Regensburg – Marinaquartier/Ostenviertel – Ist-Situation und Maßnahmen zur Schaffung/Entschärfung der Fußgängerüberwege!

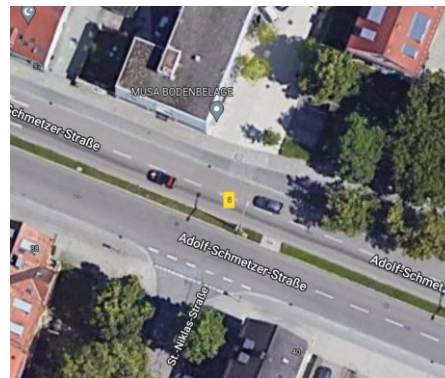
Fußgängerüberquerung Adolf-Schmetzer-Straße

Tempo 50, 4-spurig! kein Fußgängerüberweg vorhanden!
Risiko: hoch!

Fußgängerüberquerung Greflingerstrasse

Tempo 50, 4-spurig! kein Fußgängerüberweg vorhanden!
Risiko: hoch!

Fußgängerüberquerung B15

Tempo 30, aber

5-spurig! Keine Zebrastreifen Markierung!

Wartezeit auf Verkehrsinsel, die Straße kann nicht immer zügig überquert werden! Das ist unzumutbar, insb. für Kinder!

Risiko: hoch!

Maßnahme:

- breiter Ausbau Fußgängerüberweg
- Verkehrsführung auf 2-spurig Rückbauen

Maßnahme:

- breiter Ausbau Fußgängerüberweg
- Verkehrsführung auf 2-spurig Rückbauen
- Tempo 30 km/h

Maßnahme:

- breiter Ausbau Fußgängerüberweg
- Keine Wartezeit durch geänderte Ampelschaltung
- Verkehrsführung auf 2-spurig Rückbauen
- Entkopplung Bus/PKW-Spur

Situation Überquerung Adolf-Schmetzer-Straße

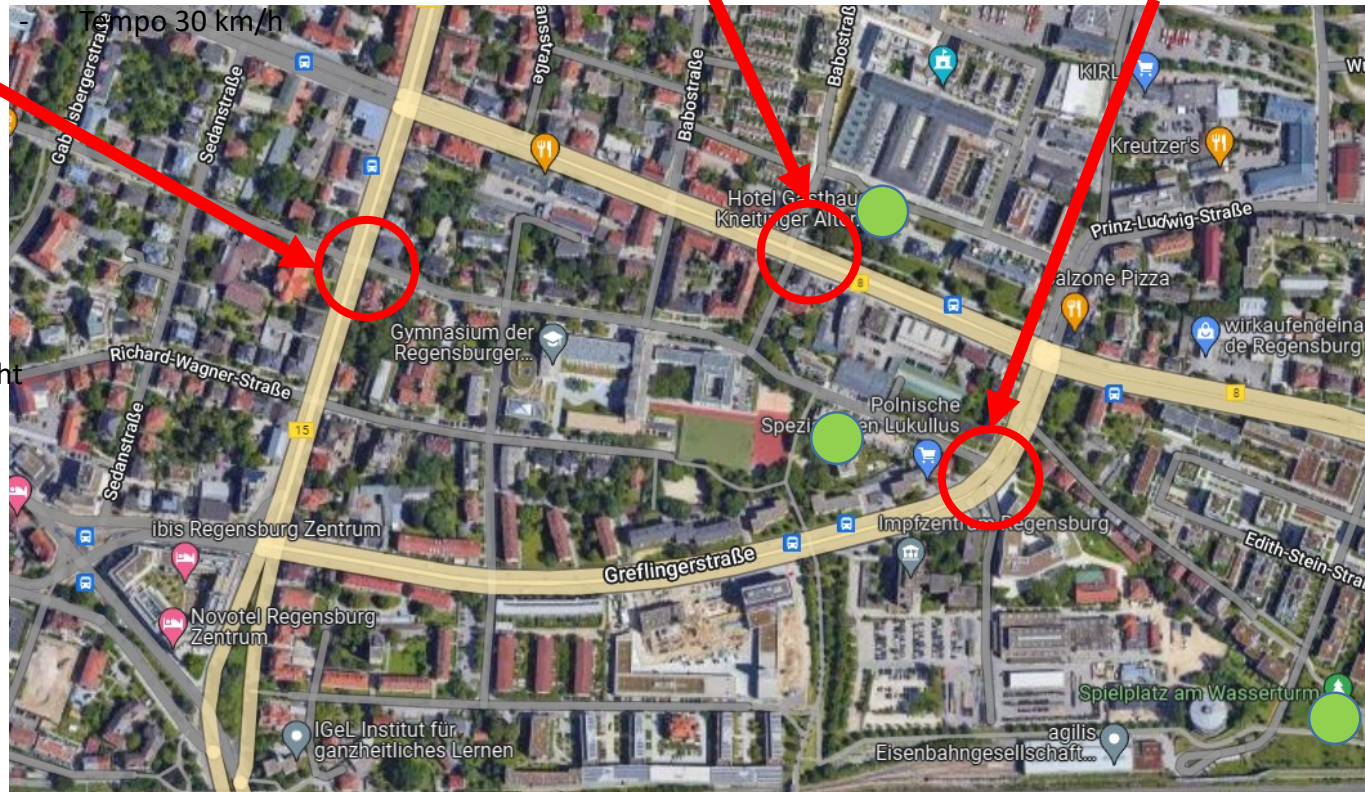
Man muss auf Fahrräder und Autos die von der Innenstadt kommen achten, Sicht wird verdeckt von parkenden Autos, in der Straßenmitte muss man auf engem Raum warten

4-spurige Straße, in der Mitte viel zu wenige Platz um zu warten!

Parkende Autos versperren die Sicht

In der Mitte fahren PKW/Busse/LKW mit 50km/h an den wartenden Kindern vorbei!
